JEDNOSTKA PROJEKTOWA:	"JULTREX"	inż. Adam Rosiński 05-240 Tłuszcz ul. Długa 61			
NAZWA I ADRES INWESTYCJI:	Rozbudowa drogi gminnej 430304W na odcinku ulicy Strażackiej w miejscowości Klembów oraz na odcinku ulicy Przejazdowej w miejscowości Ostrówek od skrzyżowania z drogą powiatową 4334W ulica Gen. F. Żymirskiego do działki nr ew. 385/3 obręb 0008-Lipka, gmina Klembów, powiat wołomiński				
zespół autorski	FUNKCJA specjalność	Imię i nazwisko		Numer uprawnień	Podpis
w zakresie sieci i instalacji elektrycznych	PROJEKTANT	techn. Tadeusz Olszewski specjalność instalacyjno-inżynieryjna		19/94/Os	
	PROJEKTANT	mgr. inż. Piotr Reterski specjalność instalacyjno-inżynieryjna		MAZ/0280/PWOE/14	
TYTUŁ RYSUNKU:	**Przebudowa elektroenergetycznej sieci oświetlenia ulicznego. PLAN SYTUACYJNY - STAN ISTNIEJĄCY - ROZBIÓRKA - arkusz 1/2.**				
BRANŻA:	FAZA:	DATA:	SKALA:	NR RYSUNKU:	strona nr
E	PT	12.2024	1: 500	**E-1**

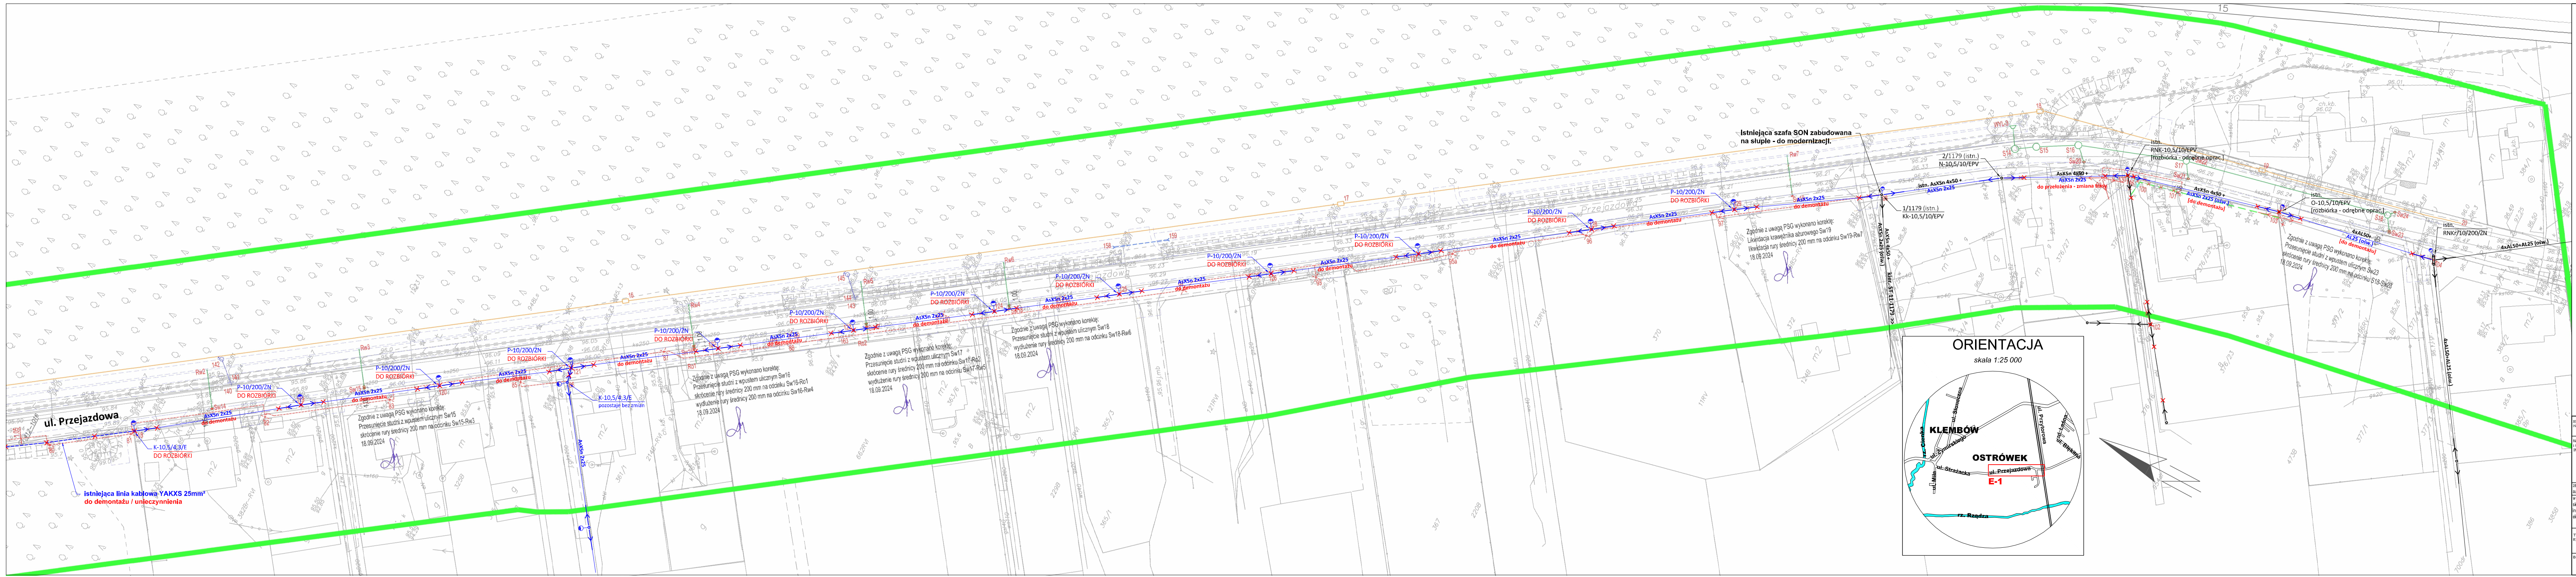
Zgodnie z uwagą PSG wykonano korektę:
Przesunięcie studni z wpustem ulicznym Sw15
skrócenie rury średnicy 200 mm na odcinku Sw15-Rw3
18.09.2024

Zgodnie z uwagą PSG wykonano korektę:
Przesunięcie studni z wpustem ulicznym Sw16
skrócenie rury średnicy 200 mm na odcinku Sw16-Ro1
wydłużenie rury średnicy 200 mm na odcinku Sw16-Rw4
18.09.2024

Zgodnie z uwagą PSG wykonano korektę:
Przesunięcie studni z wpustem ulicznym Sw17
skrócenie rury średnicy 200 mm na odcinku Sw17-Ro2
wydłużenie rury średnicy 200 mm na odcinku Sw17-Rw5
18.09.2024

Zgodnie z uwagą PSG wykonano korektę:
Przesunięcie studni z wpustem ulicznym Sw18
wydłużenie rury średnicy 200 mm na odcinku Sw18-Rw6
18.09.2024

Zgodnie z uwagą PSG wykonano korektę:
Likwidacja krawężnika ażurowego Sw19
likwidacja rury średnicy 200 mm na odcinku Sw19-Rw7
18.09.2024

Zgodnie z uwagą PSG wykonano korektę:
Przesunięcie studni z wpustem ulicznym Sw23
skrócenie rury średnicy 200 mm na odcinku S18-Sw23
18.09.2024
